Fra: Petter Tenold <petter@ogarkitekter.no>
Sendt: 13. april 2016 14:23
Til: Eilin Houlison Molvik
Emne: Langheiane felt B7 - Lindås kommune gbnr. 188/770 m.fl. Feilstøp av repos på svalgang hus A

Limer inn plan som viser hvor situasjonen er i plan 1:

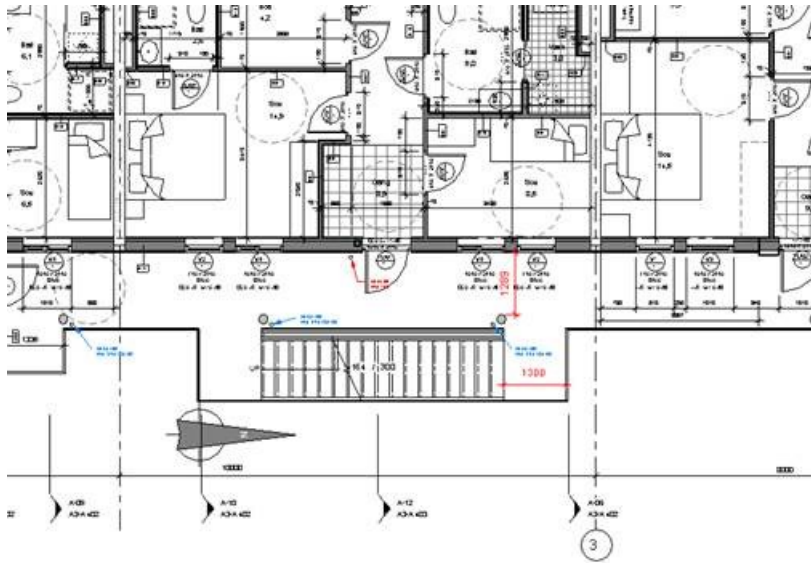
Da har det skjedd en misforståelse mellom byggingeniør og arkitekt og to av de utvidede repos på svalgang i Hus A er blitt 1,3 m brede i stedet for 2,0 m. Dette er de repos som ble utvidet før vi fikk rammetillatelse på grunn av at det ble påpekt at vi ikke hadde møteplass for rullestol med 1,8m bredde.

Støpe på 70 cm for å oppnå 2,0 m bredde på repos. Dette kan la seg gjøre, men det er ikke helt enkelt og koster mellom 100.000 – 150.000 kr (veldig raskt overslag av RIB). Problemet er at det ene av reposene også er bærende for trapper på begge sider, så biten som støpes på her må henge veldig godt fast... Samtidig vil vi også endring av bredde på repos gjøre at ett av trappeløpene forskyves slik at vi også må endre på enda ett repos uansett hvilken side vi angriper dette på.

Alternativ 1:

Ikke gjøre noe... Det er jo plass for en rullestol på repos og det er god nok bredde til at det ikke skal være noe problem å kjøre ut og rygge tilbake.

Alternativ 2:
